RESISTENZE  
INDUSTRIALI  
SPECIALI  
FOLLIA  
ITALIA

FLANGIA 145 12 FORI + 4

FLA14512  
DISEGNO n°

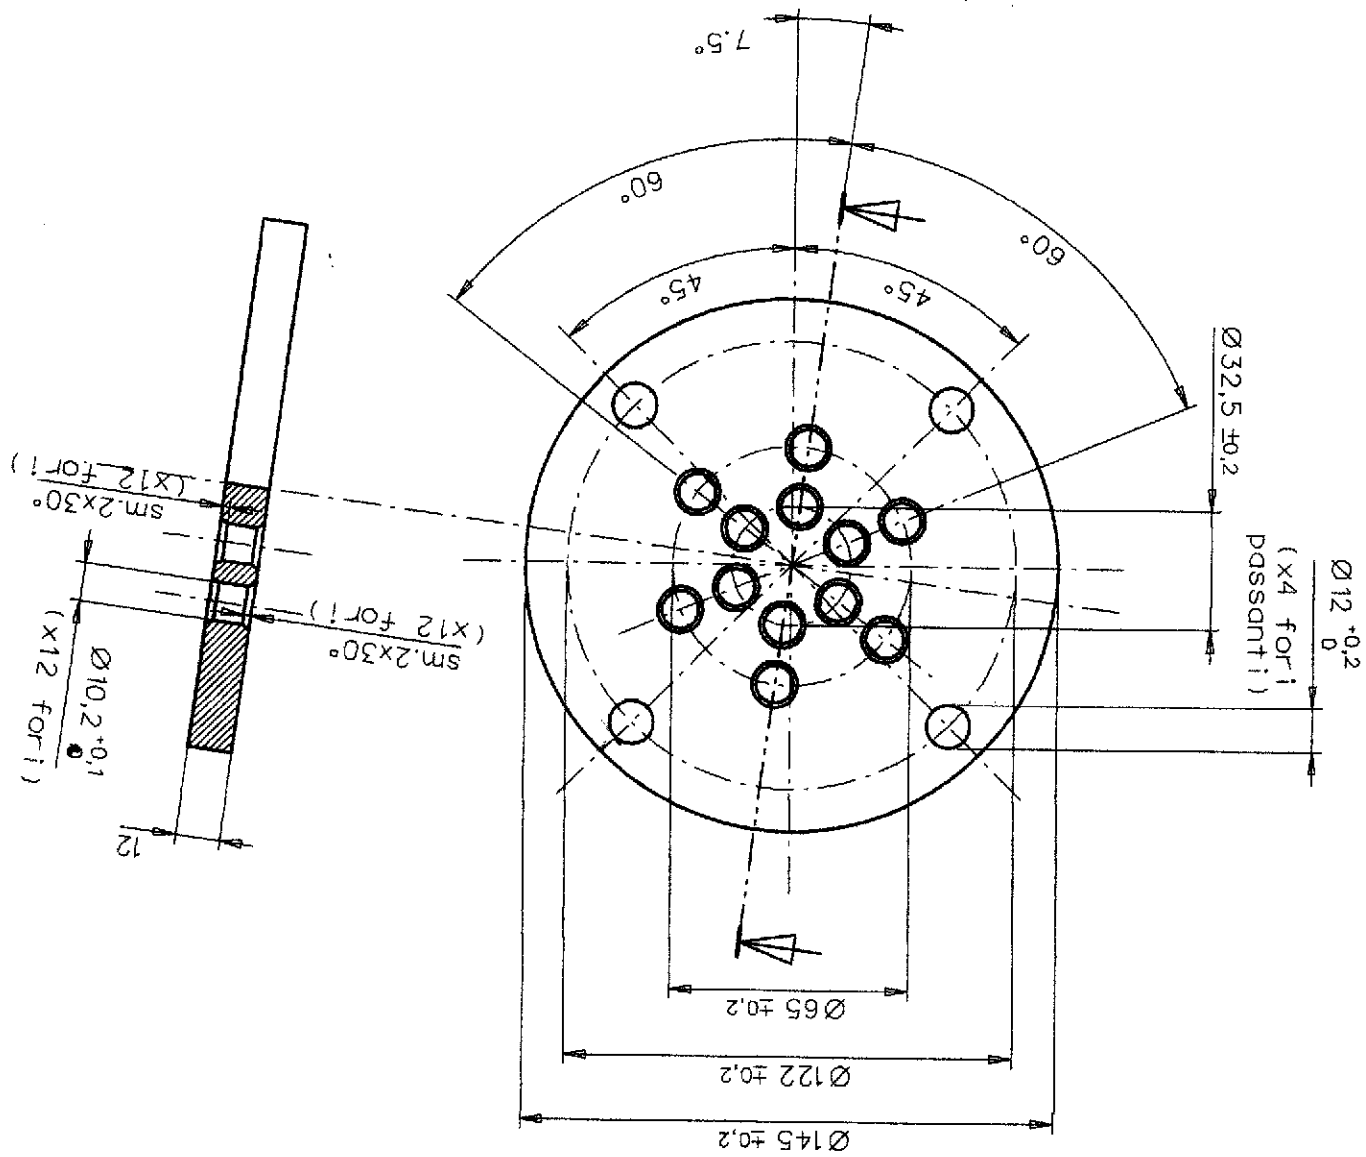
Modificato diam. fori da 10.2 (era 12.2). Eliminato scalino e M4.

Aggiunto smusso anche sull'altro lato del foro diam. 10.2+0-0.1

Mod. tolleranza foro 10.2 (era +0 -0.1)
